Bilag 6

Høringssvar fra borgergrupper og kommentarer fra lokaludvalg

Høring af projektforslag for bylivsgadeprojekt

Tegning 1

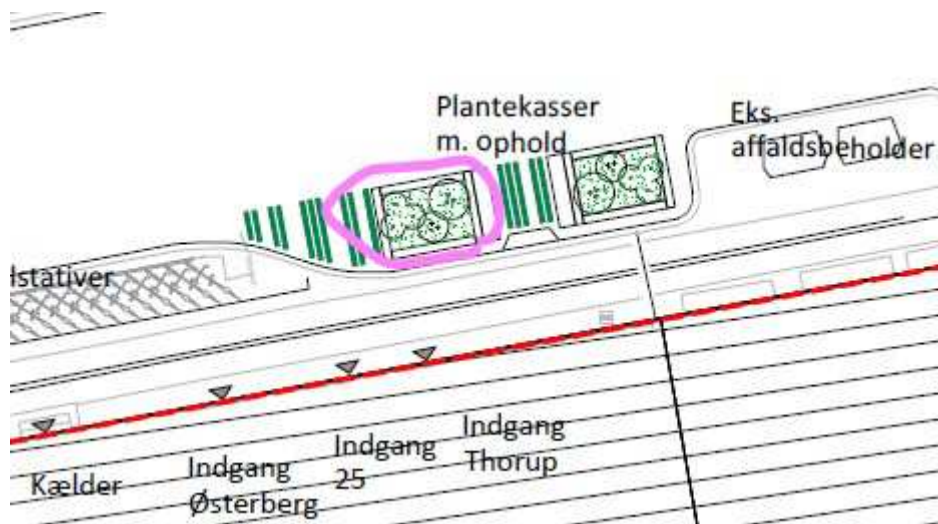
- foran #23 alt beholdes som det er.
- foran #25, plantekasse mod cykel stativ må gerne gøres smallere og tyndere så den kan stå tættere på cykel stativ og dermed skabe mere plads mellem plantekasserne (se lyserød cirkel på tegning 1)
- foran Can, fjern plantekasse der er direkte ud til indgang for Can for at sikre deres indgang ikke bliver blokeret af bede fra vejen (se lyserød cirkel på tegning 2) - foran thiemers, ønskes flyttet op foran #10 så der skabes synergi med de andre plantekasser der installeres i gaden (se tegning 3, hvor lyserød cirkel (foran thiemers), ønskes flyttet hen foran #10 (grøn markering) . hvis ikke det er muligt at rykke denne løsning hen til #10, ønskes dette inventar fjernet og parkeringspladserne bevaret.

- foran #25, plantekasse mod cykel stativ må gerne gøres smallere og tyndere så den kan stå tættere på cykel stativ og dermed skabe mere plads mellem plantekasserne (se lyserød cirkel på tegning 1)
- foran Can, fjern plantekasse der er direkte ud til indgang for Can for at sikre deres indgang ikke bliver blokeret af bede fra vejen (se lyserød cirkel på tegning 2) - foran thiemers, ønskes flyttet op foran #10 så der skabes synergi med de andre plantekasser der installeres i gaden (se tegning 3, hvor lyserød cirkel (foran thiemers), ønskes flyttet hen foran #10 (grøn markering) . Hvis ikke det er muligt at flytte løsningen hen til #10, ønskes dette inventar fjernet og parkeringspladserne bevaret.

Ansøgergruppens svar	Forvaltningens bemærkninger
Ansøgergruppen er tilfredse over processen og det resulterende projektforslag, og vil fortsat gerne have projektet gennemført med bemærkninger til projektforslagets udformning.	Ansøgers forslag er indarbejdet i det endelige projektforslag efter rådgivers vurdering.
Lokaludvalgets svar	Forvaltningens bemærkninger
Lokaludvalget støtter projektforslaget uden bemærkninger.	Ingen bemærkninger
